**UFT – CANTONE TICINO – CITTA' di BELLINZONA**  
**TERZO BINARIO - FERMATA PIAZZA INDIPENDENZA A BELLINZONA**

**Mandato di studio  
parallelo (MSP)  
con procedura ad invito**

**Rapporto finale  
ottobre 2014**

**Comparto Dragonato**

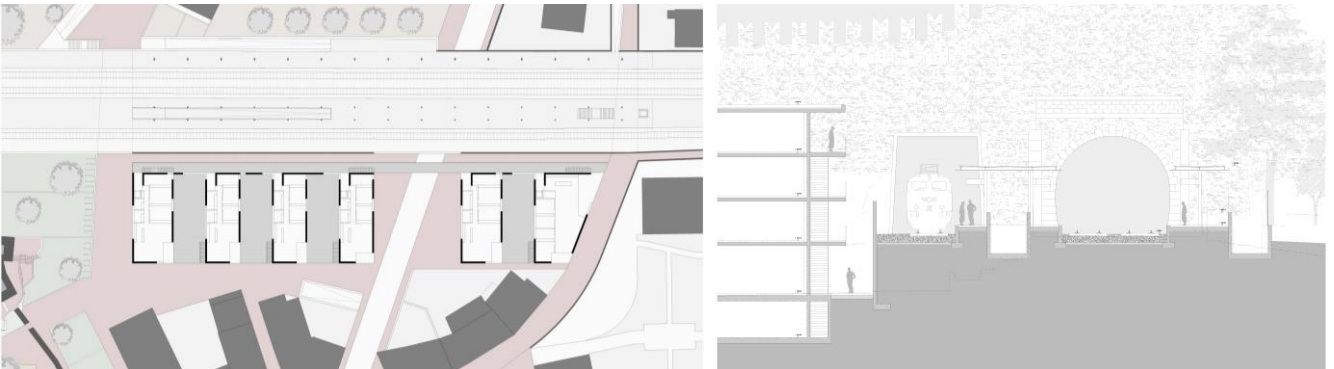
#### **Collegamenti comparto Dragonato**

La proposta risulta molto interessante. L'eventuale messa in sicurezza di passaggi pedonali o attraversamenti dovrà mantenere la leggerezza e il disegno attuale. Il progetto permette un'importante valorizzazione dell'intero comparto, di carattere pubblico e permette di migliorare l'accessibilità e la sua fruibilità.

**Comparto Murata**

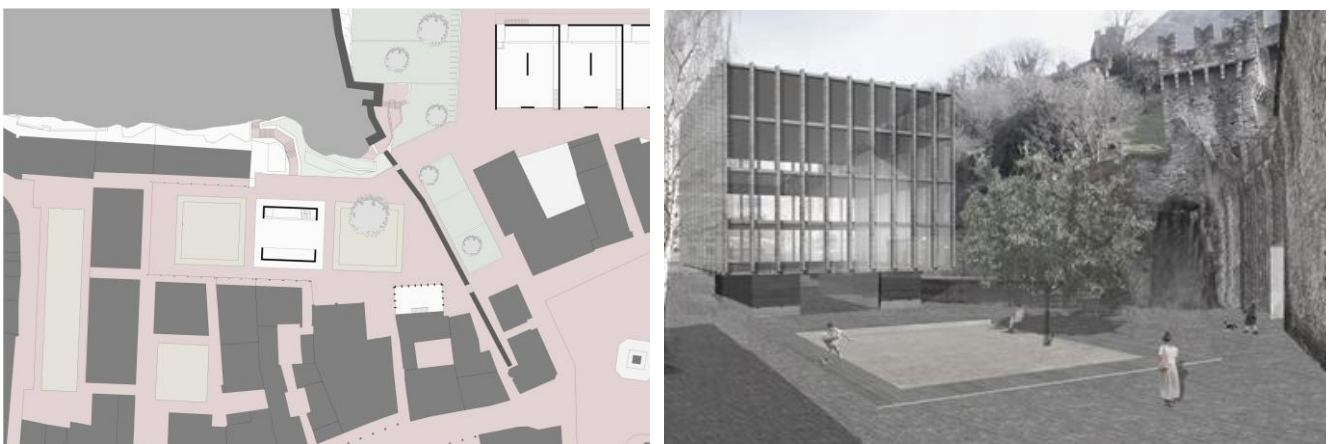
#### **Sistemazione contro la murata e portale**

Il nuovo portale, dal disegno semplice, è visto positivamente, così come la sistemazione a giardini scalati che riprendono le quote naturali del terreno. Positiva pure la ricchezza di percorsi pedonali a disposizione degli utenti e degli abitanti del quartiere Ravecchia e Nocca, ricchezza di scelta fra passaggi verso piazza Indipendenza (fra questi anche la scelta di proporre un ulteriore sottopassaggio all'altezza di Vicolo Von Mentlen), i Castelli e la Città in generale.

La sistemazione del giardino dell'Istituto Santa Maria richiede una cura particolare: le quote elevate e gli spazi residuali che vanno a crearsi fra la scala e la rampa che sale al giardino saranno da calibrare meglio.

### Comparto Murata

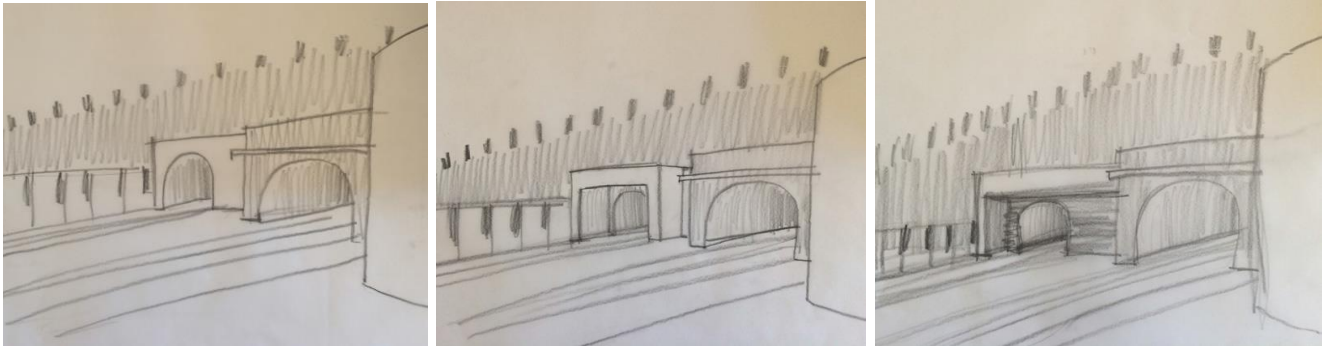
### **Sistemazione contro la murata**

Viene proposta una generosa area verde, che viene sostenuta da due alti muri di contenimento che vanno a perdersi nella pendenza del terreno che scende verso la piazza. Tale area verde di fatto appare poco fruibile poiché cinta da muri che risultano poco permeabili e in concorrenza con la murata storica, considerata la loro mole

### Ripari fonici

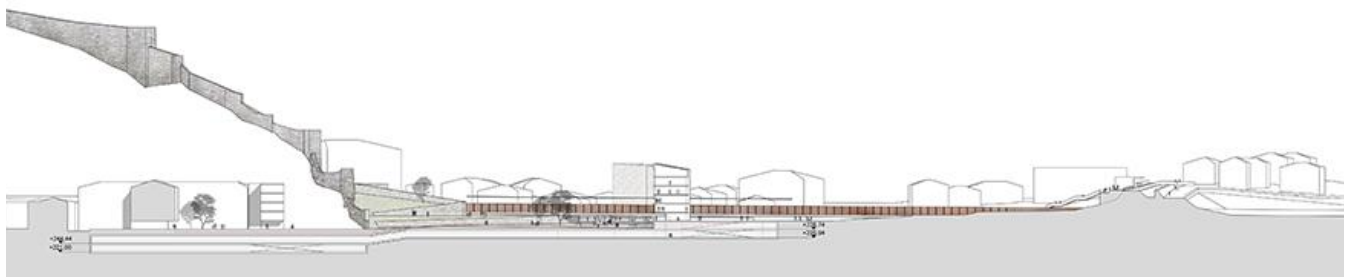
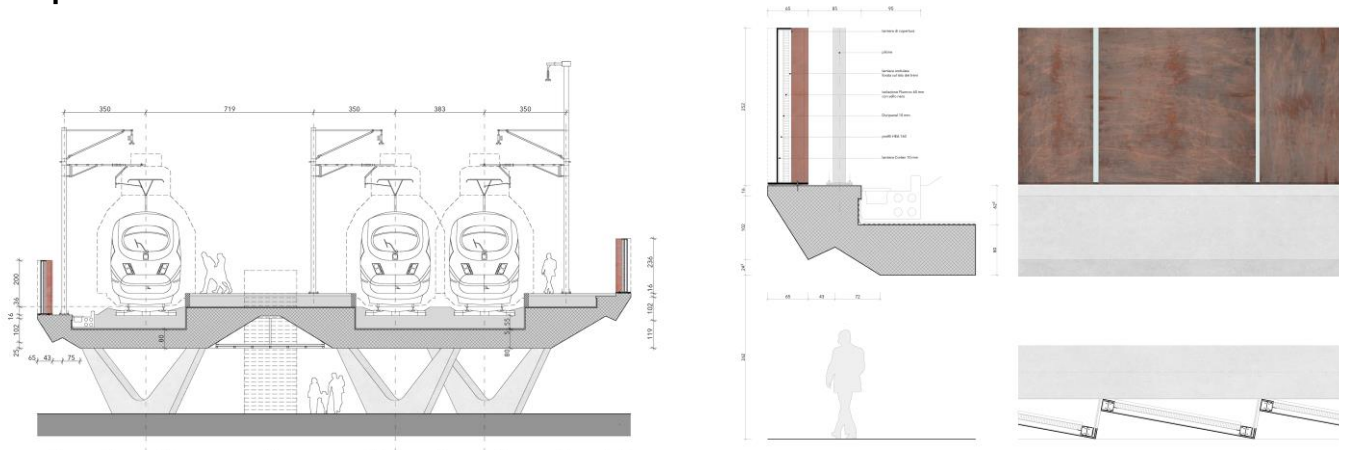
### **Portale e ripari**

Il disegno dei portali viene tematizzato, ma non approfondito e concluso. Mentre viene fatto un approfondimento sulla tipologia dei ripari fonici, che vengono proposti con un disegno scalare e in corten; materiale quest'ultimo che costituisce un'eccezione difficilmente giustificabile in questo punto della tratta ferroviaria; si ritiene preferibile declinare in modo unitario materiali e scelte formulate e già applicate da FFS.
